Progetto per la realizzazione di impianto eolico denominato "Poggio alle Pancole" Comune di Lajatico (PI).
 Codice della procedura 7874 data di avvio 4-1-2022.

Progetto per la realizzazione di un impianto eolico, denominato "Poggio alle Pancole", costituito da n. 7 aerogeneratori, per una potenza complessiva pari a 42 MW, e delle rispettive opere di connessione alla RTN, da realizzarsi nel Comune di Lajatico (PI). Cod procedura 7874

OSSERVAZIONI – ALLEGATO 3

Estratto tavola 20V036_L_Visibilita_Lajatico_beni_A1_DEF.pdf

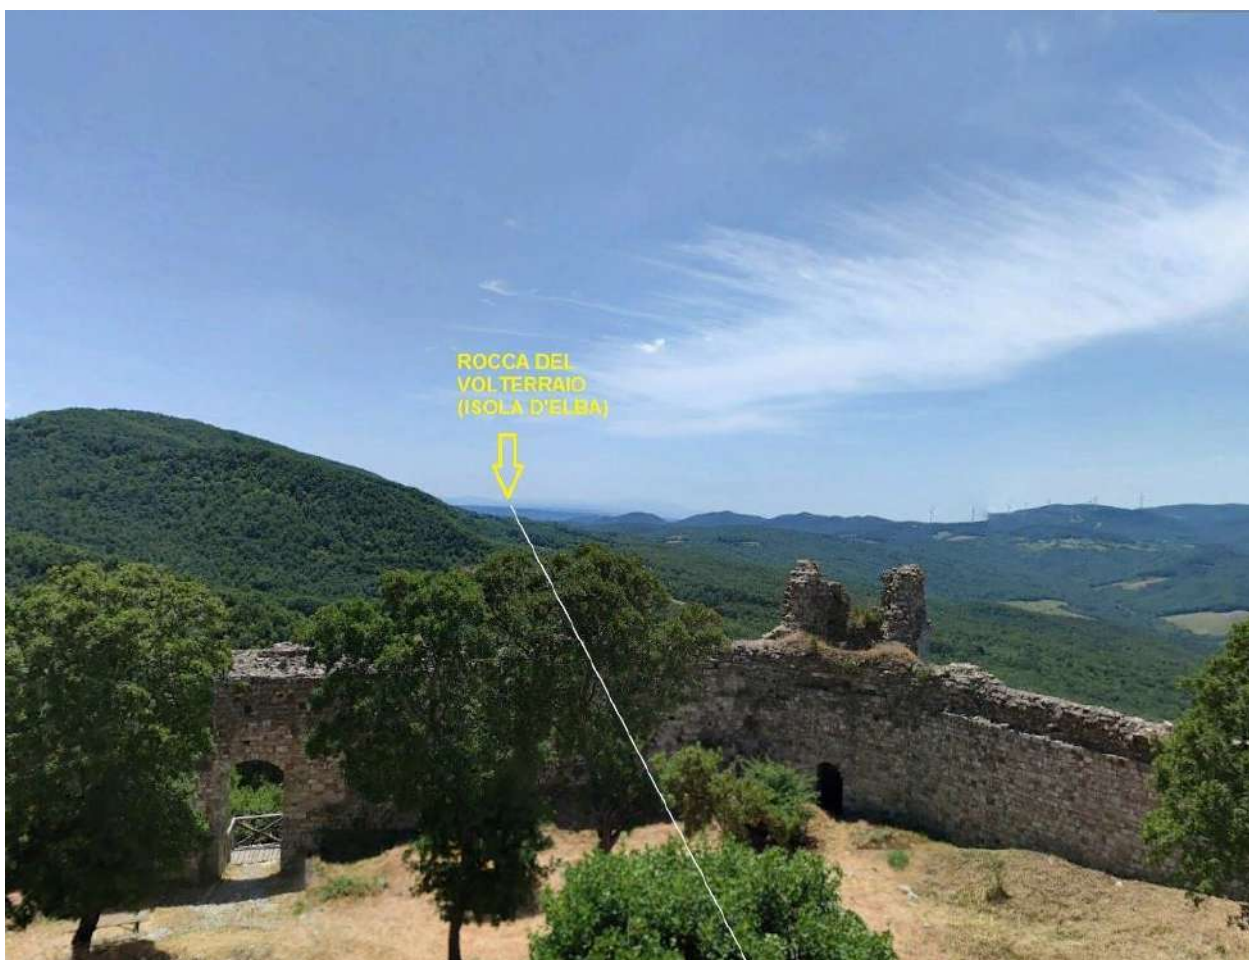
Posizione della Rocca di Pietracassia al centro delle direttrici visive verso i Monti Pisani (rocca della Verruca), Isola d'Elba (Rocca del Volterraio), Volterra

Il progetto del nuovo parco eolico invece è posto proprio lungo la direttrice Rocca di Pietracassia – Volterra, e le prime torri eoliche sono site ad una distanza molto ridotta dalla Rocca (meno di 2 chilometri). La realizzazione del Parco potrebbe perciò distruggere per sempre la più importante direttrice visiva storica che ancora possiamo apprezzare, con grave, insipiente e irreparabile danno al paesaggio, alla storia e alla cultura del territorio.

Vista dalla Rocca di Pietracassia verso Volterra – il nuovo parco eolico andrebbe ad impattare proprio sulla direttrice, e posto a meno di 2 chilometri, impedirebbe la vista di Volterra dalla Rocca; il parco eolico esistente, visibile sulla destra, è posto tra 4 e 6 chilometri, ed è parzialmente nascosto da un colle più alto.

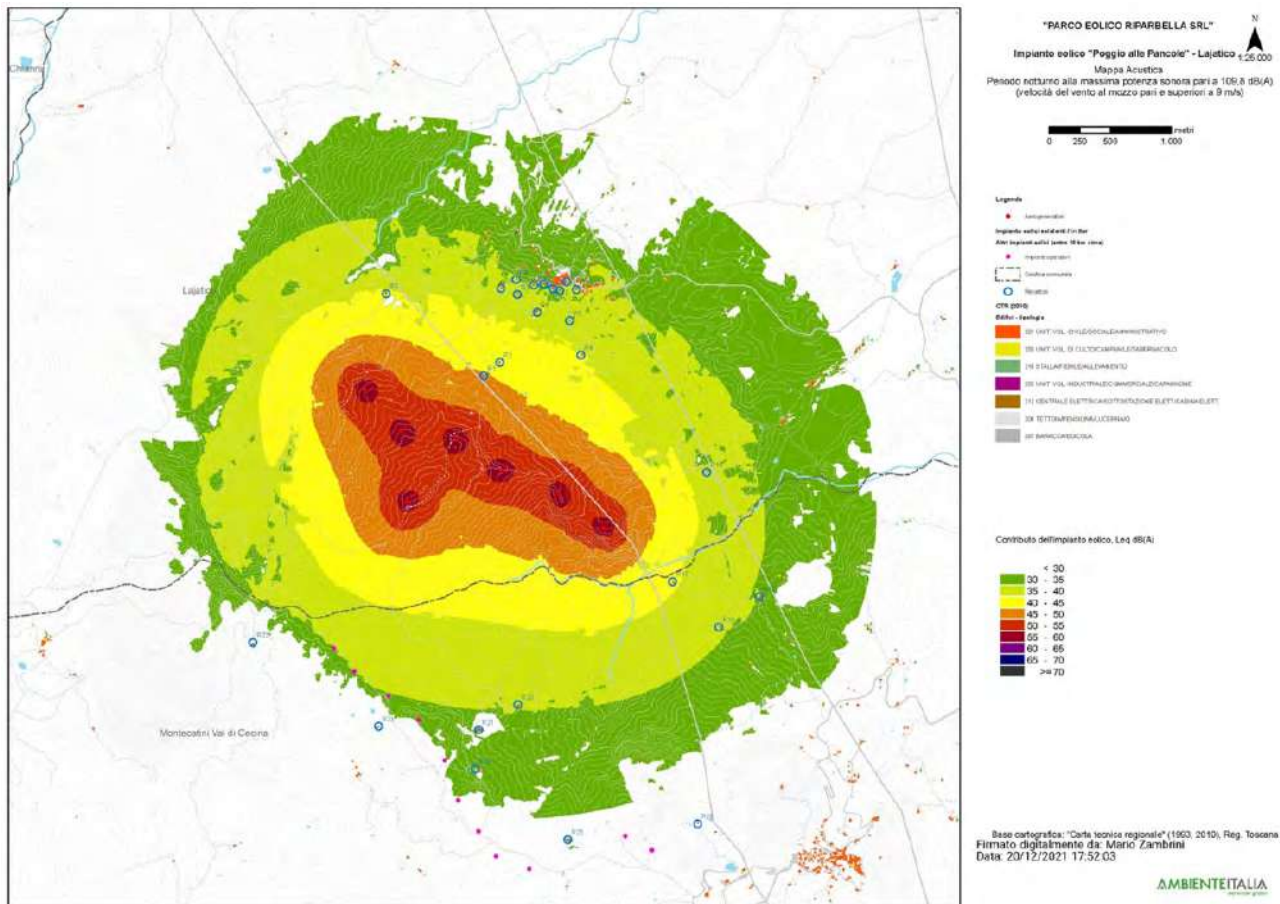
3. Nella valutazione del criterio differenziale a finestre chiuse si fa riferimento a un modello di facciata del fabbricato assolutamente non verosimile: il potere fonoisolante di un vetro 3 mm viene dichiarato 30 dB. Il potere fonoisolante di un vetro 3 mm, basta fare una veloce ricerca in letteratura, non supera i 25 dB e se ragioniamo di infisso nel suo complesso non siamo sopra i 20 dB. L'assunto della stanza 4 metri per 4 metri e volume 43 mc non è assolutamente cautelativo perché le camerette abitabili hanno superfici di calpestio inferiori ai 10 mq e volumi inferiori ai 30 mc. In ogni caso è pieno di stanze con superficie di calpestio inferiore ai 16 mq, basta una qualsiasi camera matrimoniale. La stima dell'indice dell'isolamento di facciata è quindi del tutto sovrastimata, quindi errata e porta a dichiarare che il livello di rumore ambientale a finestre chiuse è inferiore al limite di applicabilità sia di giorno che di notte. Ciò non è corretto e, in situazioni di bassa rumorosità residua come stimata/misurata dai tecnici, quando il differenziale si applica, SI SUPERA. Risulta evidente che senza l'assunto della valutazione errato dell'isolamento di facciata il criterio differenziale a finestre chiuse risulta superato.

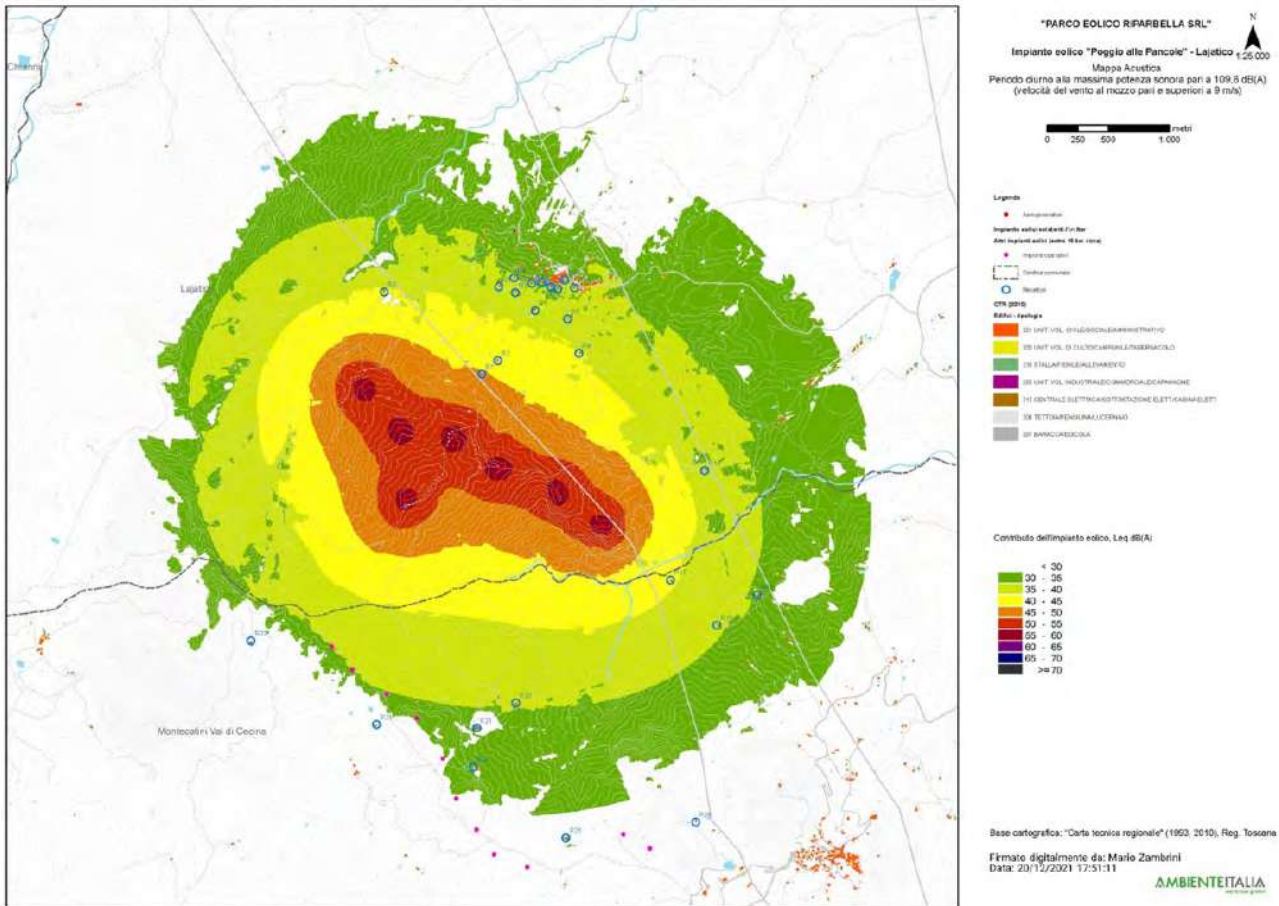
4. L'osservazione ancora più cogente riguarda l'assunto dell'abbattimento di una parete a finestre aperte pari a 10 dB. 10 dB di abbattimento, prova qualsiasi misura che si possa fare in qualsiasi situazione, può andare bene in caso di parete molto grande, di importante R_w e con finestra piccola, inferiore al 5% della superficie finestrata. Già una stanza normalissima di una cameretta con finestra 1,2x1,4, mediante misura a 1 m dalla facciata in esterno e una all'interno con fonometro a 1 m dalla finestra aperta e oltre 1 m dalle altre superfici riflettenti microfoni a 1,5 m di altezza non presenta abbattimento del rumore superiore a 6 dB, a meno di non avere all'interno un ambiente sovraccarico di arredi solo fonoassorbenti in una condizione assolutamente non realistica. Se poi ci spostiamo a una camera con una banale porta finestra da 1,2mx2,4m si perde un ulteriore dB di abbattimento e in situazioni, che esistono tranquillamente, di infissi ampi (tipo 1,8x2,4 o 2x2,4 o anche oltre) si arriva a situazioni in cui l'unico abbattimento che offre la parete è la riduzione di 3 dB dati dai coefficienti di riflessione di facciata. Coefficiente di riflessione di facciata che, oltretutto, qui non risulta valutato.

Se ne deduce che ipotizzando un abbattimento delle pareti inferiore a quello della valutazione e conforme alle stime riportate il criterio differenziale a finestre aperte si applica e SI SUPERA, sempre con riferimento ai bassi livelli di rumorosità registrati e che sono caratteristici della zona.

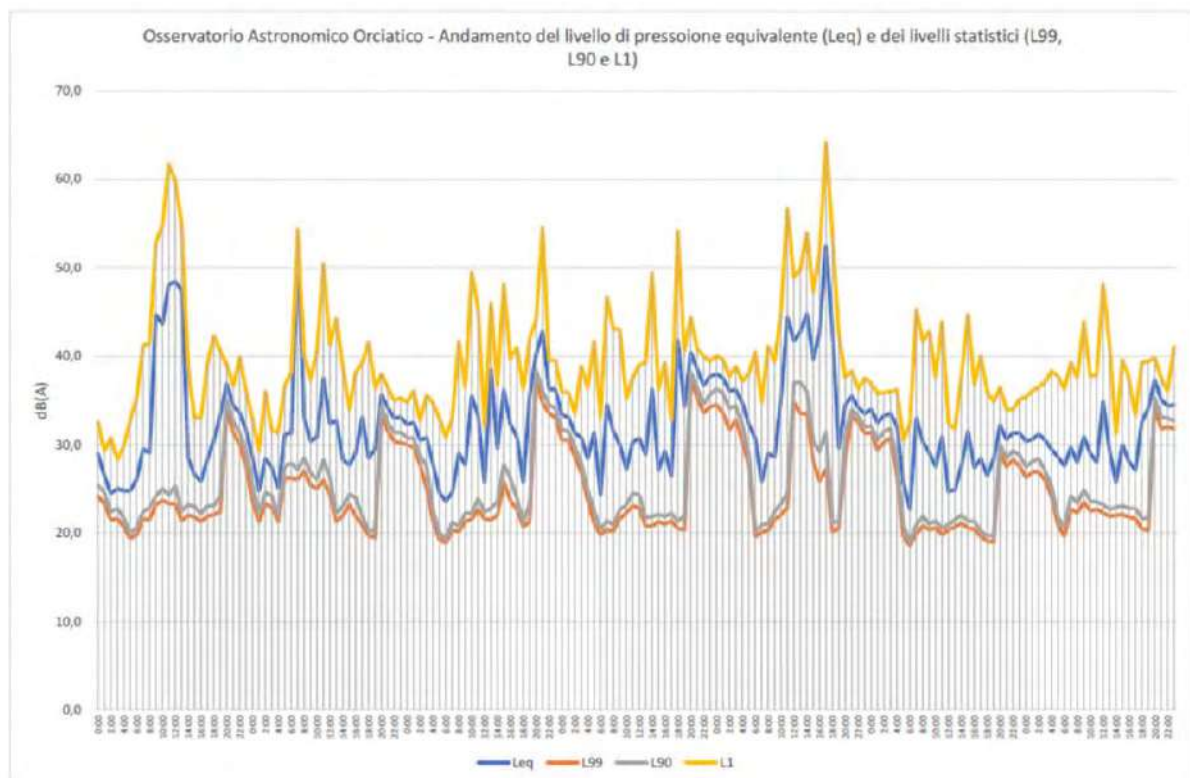
pagina 28 che in corrispondenza di livelli di pressione equivalente Leq intorno ai 45 dB(A), i livelli

di pressione istantanea L1 si aggirano intorno ai 63 e 65 dB(A) o comunque superiori a 50 dB(A) e questo per periodi di 4 e 9 ore, quindi per buona parte della giornata.
